ZMĚNOVÝ LIST pro změny dle § 222 odst. 4 ZZVZ		
	Název stavby:	Vybudování polopodzemních kontejnerových stání Chomutov, sídliště Březenecká - IV. Etapa	
	Číslo Změnového listu:	1	
	Číslo SO/PS:	1 - architektonicko stavební řešení	
Název stavebního objektu / provozního souboru:	SO 03 1- architektonicko stavební řešení		
Objednatel:	STAUTÁRNÍ MĚSTO CHOMUTOV	Zhotovitel:	READYSAN s.r.o.
Předmět změny:	Předmětem projednávané změny je změna rozsahu prováděných prací stavby oproti SoD s dopadem na konečnou cenu díla, bez dopadu na termín.		
Iniciátor změny:	Zhotovitel		
Popis změny: (popis předmětu změny, specifikace, zda jde o změny položek, kvality, rozměrů, termínů či dodatečné/neprovedené práce a zdůvodnění pro zařazení do příslušného odstavce § 222 nebo § 100)	V rámci provádění výkopu pro hnízdo na nádoby na stanovišti č. 4 (ul. Dřínovská, parkoviště 1), bylo zjištěno skalní podloží, tato skutečnost není v souladu s položkami výkazu výměr (rozpočtu). Výskyt skalního podloží spadá do jiné třídy těžitelnosti – hornina třídy těžitelnosti III, skupiny 7. Způsob těžení je nutné provádět pomocí jiné mechanizace – traktorbagrem se strojním pikrem a podkopovou lžící, včetně nakládky a odvozu

SKALNÍ PODLOŽÍ - STANOVIŠTĚ č. 4

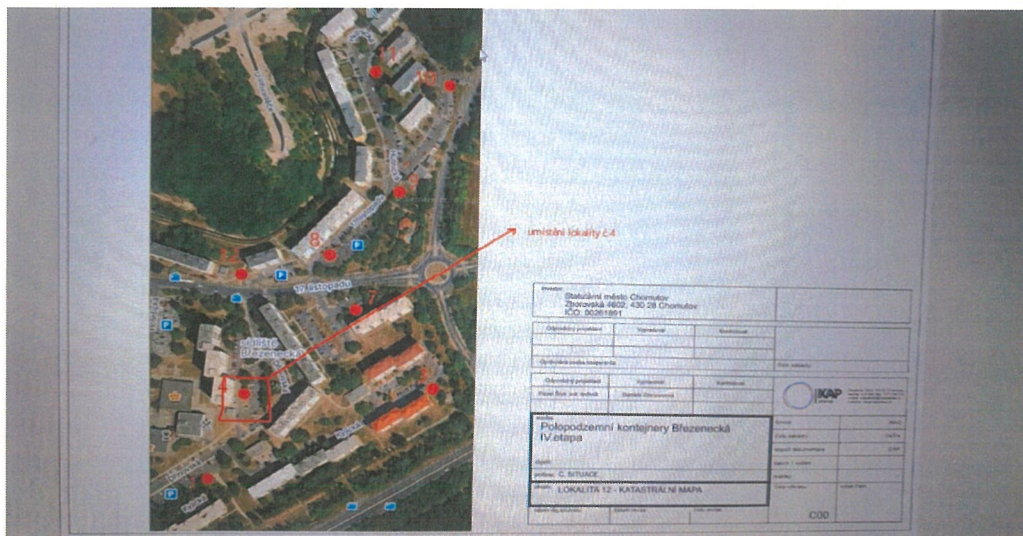
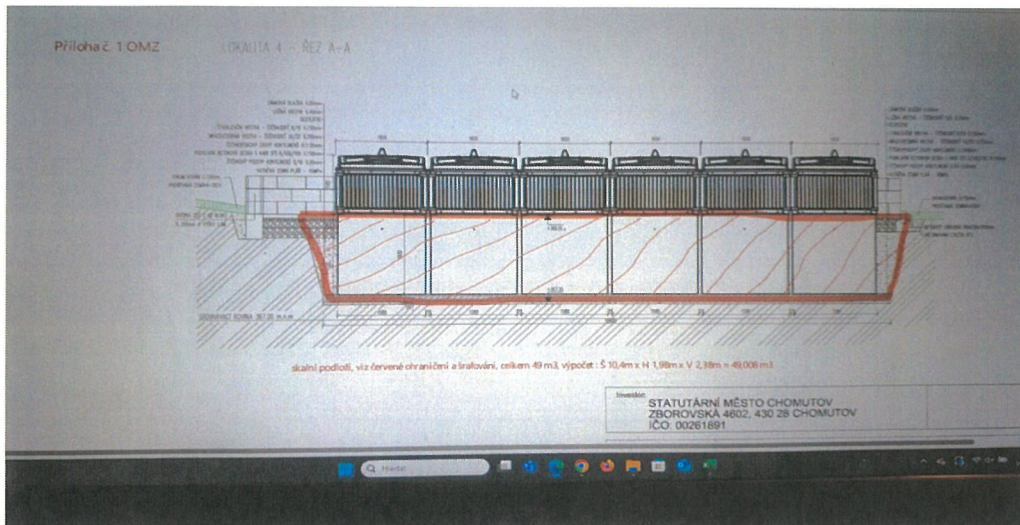
V rámci provádění výkopu pro hnízdo na nádoby na stanovišti č. 4 (ul. Dřínovská, parkoviště 1), bylo zjištěno skalní podloží, tato skutečnost není v souladu s položkami výkazu výměr (rozpočtu). Výskyt skalního podloží spadá do jiné třídy těžitelnosti – hornina třídy těžitelnosti III, skupiny 7. Způsob těžení je nutné provádět pomocí jiné mechanizace – traktorbagrem se strojním pikrem a podkopovou lžící, včetně nakládky a odvozu k odborné likvidaci.
